**Avis sur le projet de parc éolien
de la société Parc Éolien des Mothéeses
sur la commune d'Omey (51)**

n°MRAe 2020APGE41

Nom du pétitionnaire	Parc Éolien des Mothéeses
Commune	Omey
Département	MARNE (51)
Objet de la demande	Demande d'autorisation d'exploiter 3 éoliennes et un poste de livraison électrique
Date de saisine de l'Autorité Environnementale	17/04/20

Figure 2 : Contexte éolien à proximité immédiate du projet (les éoliennes en couleur orange ont été autorisées en décembre 2019, elles ne sont pas construites. L'éolienne E4 ne fait plus partie du projet)

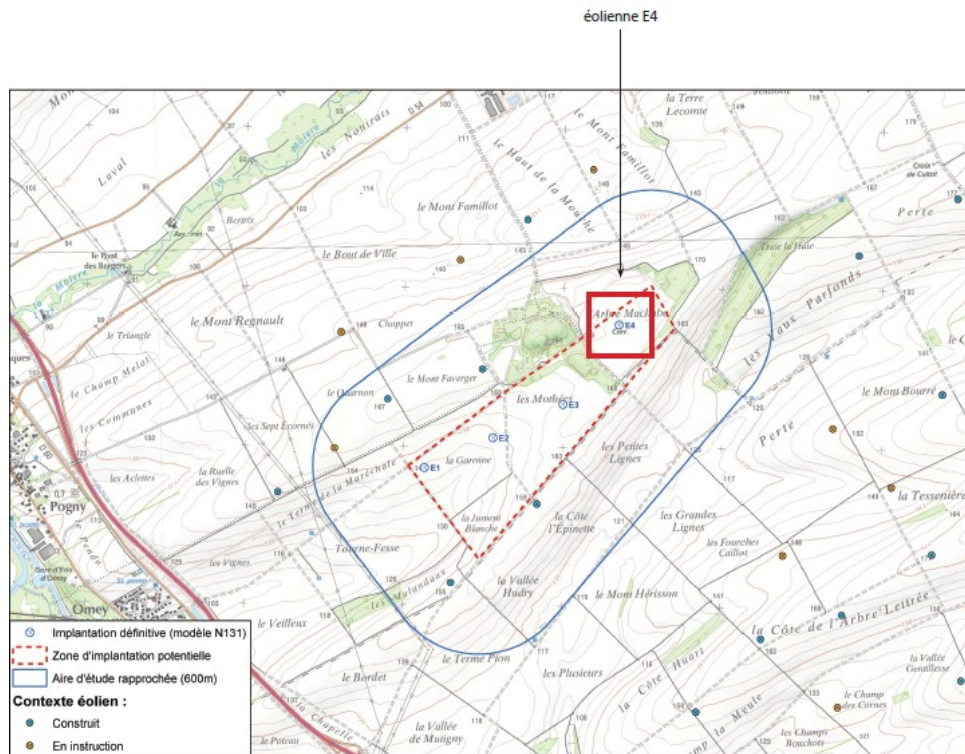
L'Ae note que le dossier n'a pas pris en compte, sur ce point, la suppression de l'éolienne E4 et recommande de le corriger.

Figure 3 : couloirs avifaunes présents sur l'aire d'étude

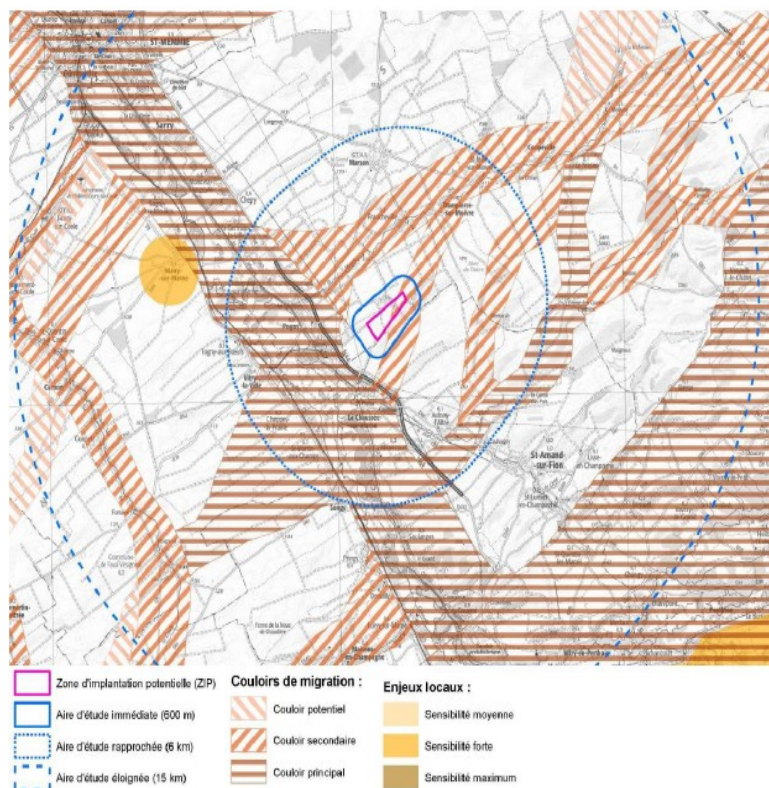
Les mesures d'évitement et de réduction élaborées par l'exploitant permettent d'annuler ou réduire notablement les impacts résiduels du projet, notamment l'abandon de l'éolienne E4 du projet initial alors qu'elle était prévue dans le couloir secondaire avifaune.

L'Autorité environnementale note avec satisfaction cette suppression. Son implantation dans le couloir secondaire aurait probablement eu un impact notable sur les oiseaux.

L'Ae recommande à l'exploitant de prévoir un suivi environnemental renforcé afin de confirmer la faiblesse de l'impact sur les populations d'oiseaux et de chauves-souris.
